泊発電所3号炉

地盤(敷地の地質・地質構造)について

(令和2年9月10, 11日現地調査における指摘事項を踏まえた追加検討状況)

令和2年11月20日
北海道電力株式会社

北側壁面写真及びスケッチ

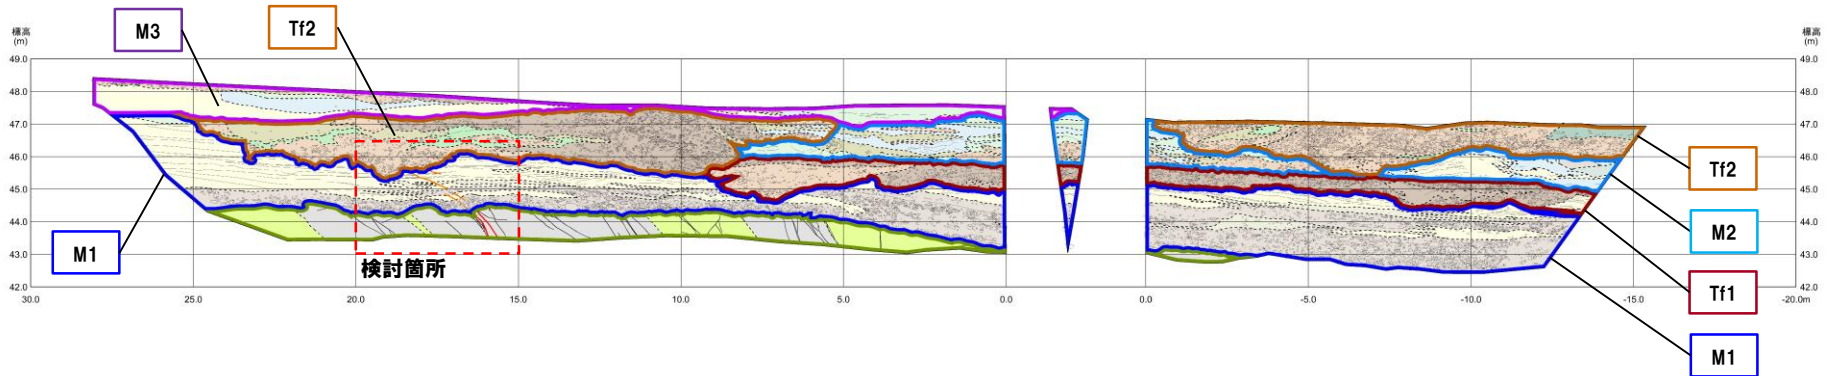
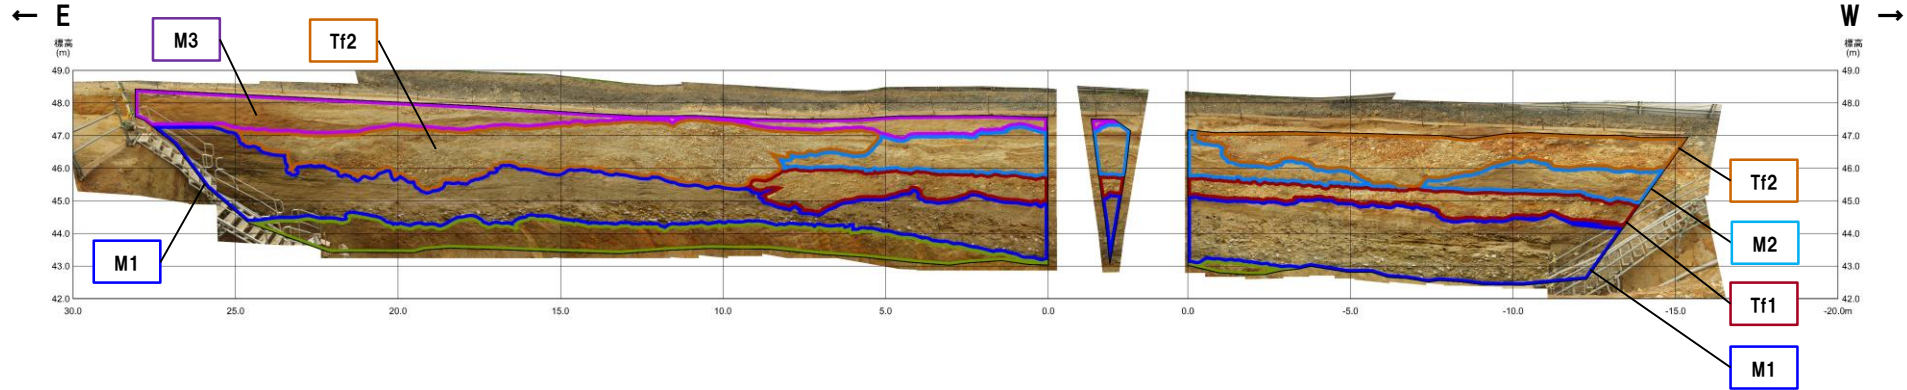
No.	指摘事項
1	開削調査箇所(北側)において、M1ユニット下部の砂礫層は、当該層中にどのような構造が認められることを以って、F-1断層の活動による影響を受けていると判断されるかを改めて整理した上で、評価箇所の砂礫層(Tf2ユニット)がF-1断層の影響の有無について評価可能であるとした考えを明確にすること。
2	開削調査箇所(南側)南側壁面の背後法面天端付近において、旧海食崖との関係で見かけ、基盤岩(旧海食崖)を覆う様にTs3ユニットが堆積していると説明があった箇所については、追加掘削(横断掘削箇所⑤)が行われたことにより、詳細な状況が現地調査で確認できなかったことから、観察事実に基づき当該箇所の堆積状況を明確にすること。
3	開削調査箇所(南側)南側壁面の背後法面天端付近において、火山礫凝灰岩のブロックと評価している箇所は、基盤岩に連続している様に見えるため、観察事実に基づき、評価を行うこと。
4	開削調査箇所(南側)に認められるTs3ユニットが、Ts2ユニット及びTs1ユニットと同様、海成砂層に挟在していたと評価する根拠を示すこと。その際、過去の空撮写真等を用いて、敷地の地形改変履歴を整理すること。また、現存しないF-1断層開削調査箇所のスケッチには、法肩部に「盛土」との記載があり、現地調査ではF-1断層開削調査箇所の掘削土を仮置きしたものとの説明を受けたが、この点も含め履歴を整理すること。
5	<p>開削調査箇所(南側)に認められるTs3ユニット(遷移部含む)、Ts2ユニット、M1ユニット等については、既往のデータを再整理するとともに、以下の測定、分析、観察、検討等を実施し、ユニット区分の根拠を明確にすること。また、Ts3ユニット(遷移部含む)については、堆積時期、成因等の検討を実施し、その結果を形成史に反映すること。</p> <ul style="list-style-type: none"> ・各堆積物中には斜長石が比較的多く認められるため、その供給源を明確にできる可能性があることを踏まえた、斜長石の屈折率測定又は主成分分析の実施 ・Ts3ユニット中の葉理が認められる箇所における堆積構造の観察 ・Ts3ユニット中に認められる上に凸の構造の成因検討 ・Ts3ユニット中に認められる礫の引き伸ばし様の構造の成因検討 ・Ts3ユニット中に認められる水平方向の線構造及び基底面に認められる線構造の成因検討

区分	検討内容	検討状況
開削調査箇所 (北側)	<ul style="list-style-type: none"> ○M1ユニット下部の砂礫層がF-1断層の影響を受けているとの判断根拠の再整理 ○その上で、Tf2ユニットがF-1断層の影響の有無について評価可能であるとした考えの明確化 (検討位置等については、P7～P9参照) 	<ul style="list-style-type: none"> ○露頭再観察の結果に基づき、M1ユニット下部の砂礫層には、F-1断層(西上がりの逆断層)によって基底面が変位している状況、西上がりの撓曲構造、比較的細粒な層相を呈する箇所においては、西上がり逆断層センスの小断層が認められる等、F-1断層の活動による影響を受けていると判断される根拠を改めて整理した。 ○チャンネル状にM1ユニットを侵食するTf2ユニット(砂礫層)については、上記構造のうち特に、基底面の変位及び比較的細粒な層相を呈する箇所での断層の有無に着目することで、F-1断層による影響の有無について評価可能であるとの考えを明確にした。
開削調査箇所 (南側)	<ul style="list-style-type: none"> ○旧海食崖との関係で見かけ、基盤岩(旧海食崖)を覆う様にTs3ユニットが堆積していると説明した箇所の堆積状況の明確化 (検討位置等については、P7及びP10～P11参照) 	<ul style="list-style-type: none"> ○露頭再観察により、当該箇所付近におけるTs3ユニットの堆積状況を改めて確認した上で、この確認結果も踏まえ作成したパネルダイアグラムを用いて、Ts3ユニットの分布状況、旧海食崖の分布形状等を明確にした。 ○その上で、Ts3ユニットは、上位の盛土とは明確に区別されること及び1,2号炉建設前の旧海食崖の分布標高から、当該箇所付近のTs3ユニットは、旧海食崖壁面の局所的な水平部上に分布しているものと評価した。 ○また、旧海食崖壁面の局所的な水平部上にTs3ユニットが分布する状況については、3次元イメージ図を用いて説明することとした。

31m盤の盛土確認箇所

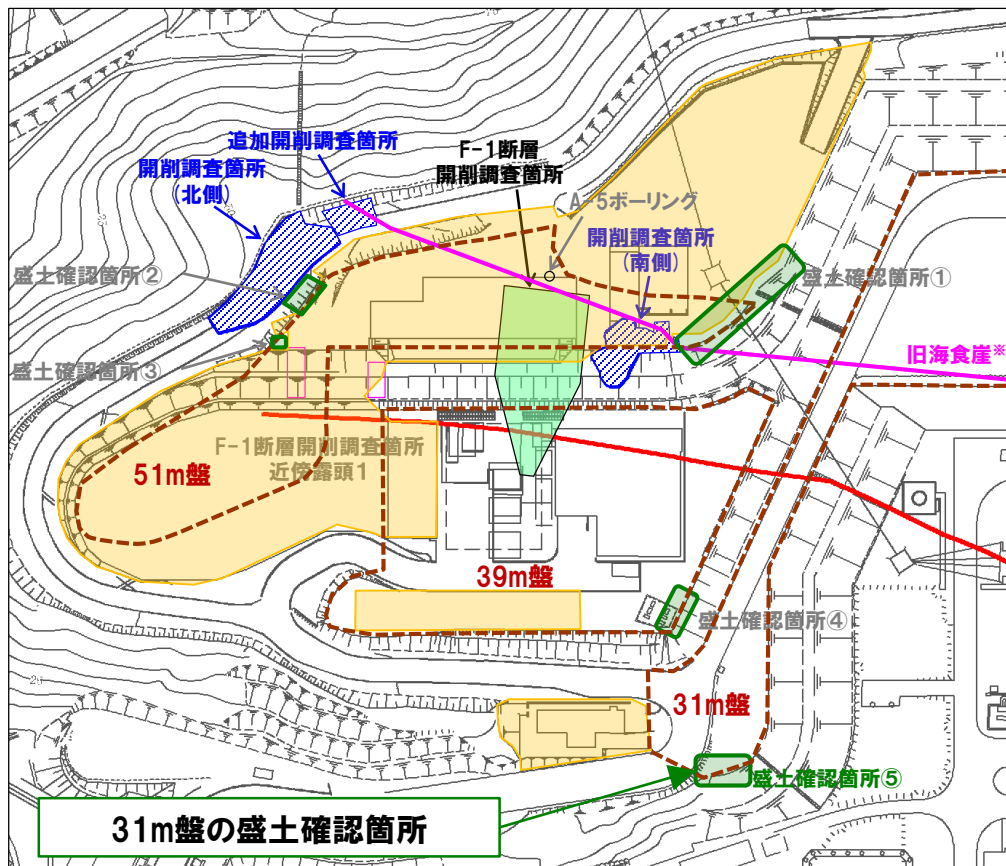
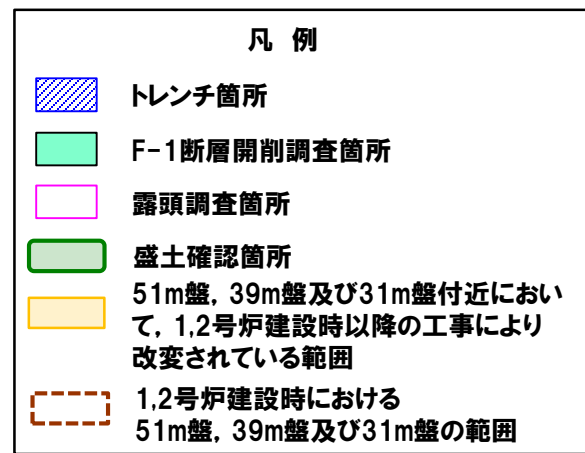
6	敷地周辺において、凍上が発生した事例があるか確認すること。
7	31m盤の盛土確認箇所において認められる海成砂層については、その堆積状況(層相、分布標高等)を資料化すること。

区分	検討内容	検討状況
その他	○敷地周辺における凍上発生事例の確認	○敷地周辺において、凍上発生事例を報告した文献は確認できなかった。 ○文献レビューの結果としては、敷地周辺は、北海道において高温・多雪な地域に属することから、凍上発生が少ない地域であることを確認した。 ○凍上に関する知見については、有識者への聞き取りを進めている。
	○31m盤の盛土確認箇所認められる海成砂層堆積状況の資料化 (検討位置については、P13参照)	○露頭再観察の結果に基づき、海成砂層の層相、分布標高等を整理した。 ○その上で、当該砂層について、積丹半島西岸における海成段丘の特徴を指標とした地層区分を実施し、分布標高の観点から、MIS5eより古い海成層と評価することとした。
